**Avis délibéré de l’Autorité environnementale  
sur le projet Emili, d’extraction et traitements de  
lithium - galerie d’exploration, 4<sup>e</sup> campagne de  
sondages et pilotes industriels de traitements –  
dans l’Allier (03)**

**n°Ae : 2024-104**

Avis délibéré n° 2024-104 adopté lors de la séance du 21 novembre 2024

Figure 6 : calendrier prévisionnel du projet (source : dossier)

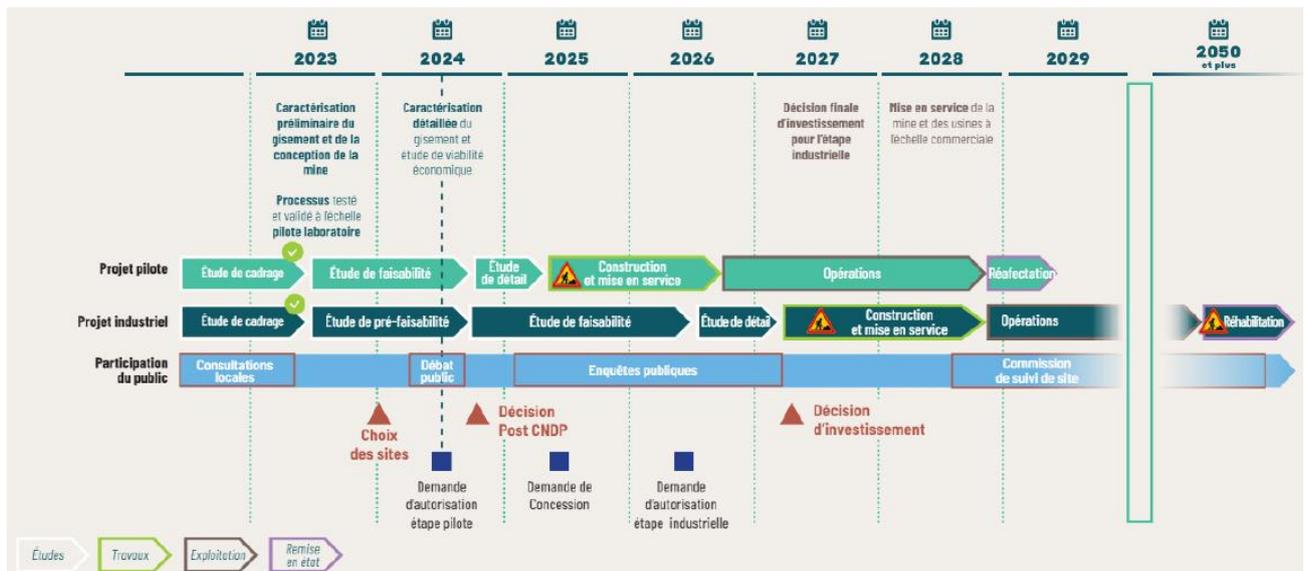
L'articulation entre les différentes étapes et phases (figure 6) témoigne du fait que la décision d'investissement et le démarrage de l'étape industrielle précéderont assez largement la fin de l'étape pilote, de 18 mois environ.

L'étape pilote n'est ainsi pas conçue pour en tirer tous les enseignements. Pour l'Ae l'étape pilote doit permettre de lever les incertitudes sur les incidences environnementales probables du projet

pour l'étape industrielle et de concevoir les mesures destinées à éviter, réduire ou le cas échéant compenser ces incidences avant le démarrage de l'étape industrielle.

**L'Ae recommande d'expliquer comment la maîtrise d'ouvrage prévoit de tirer parti des enseignements de l'étape pilote, notamment en matière d'environnement, de risques et de santé humaine, comme annoncé, pour définir et décider d'engager l'étape industrielle de son projet.**

Figure 16 : principaux enjeux habitats et flore du site de La Loue déjà recensés qui ne sont pas affectés significativement par l'usine pilote de conversion dont l'emprise figure en orange (source : dossier)

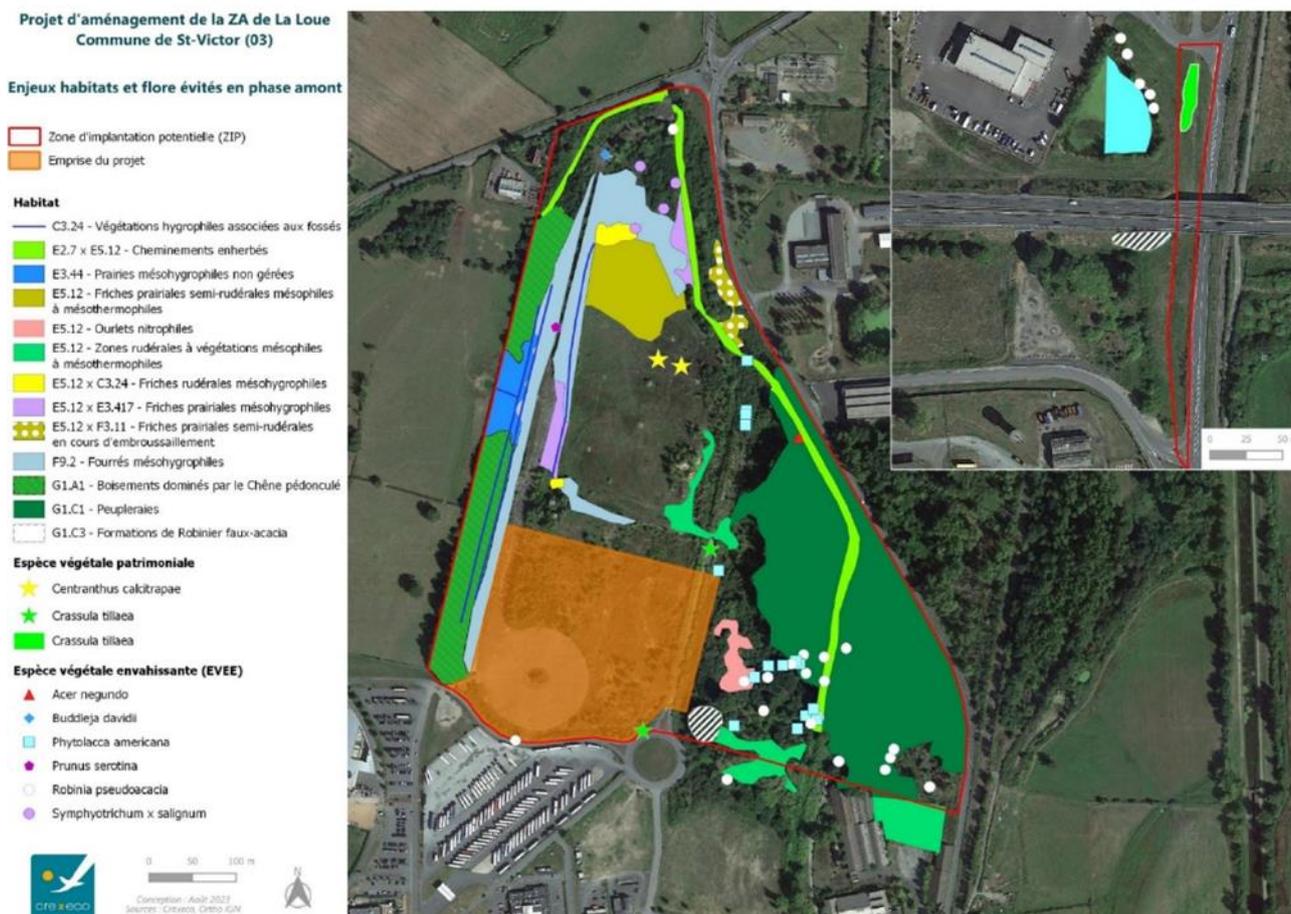
L'implantation de l'usine pilote de conversion, tout en évitant un certain nombre d'enjeux situés plus au nord (habitats de transition, haies, fourrés, arbustes, lisières...), recoupe des secteurs qualifiés comme présentant des enjeux très faibles, faibles, modérés et aussi modérés à forts (cercle d'essai imperméabilisé, et une partie du fossé bordant l'ouest de l'ancien site Dunlop qui accueille une zone humide refuge de nombreuses espèces animales) (cf. figure 16). Des mesures d'évitement et de réduction sont prévues pour la phase de travaux et celle d'exploitation ; elles paraissent proportionnées à l'étape pilote, évitant en particulier le fossé ouest et les zones humides. Le dossier met en avant l'évitement, dans cette étape pilote, de secteurs à enjeux forts et majeurs qui seront de fait affectés par l'étape industrielle, sans *a priori* pouvoir être à nouveau évités.
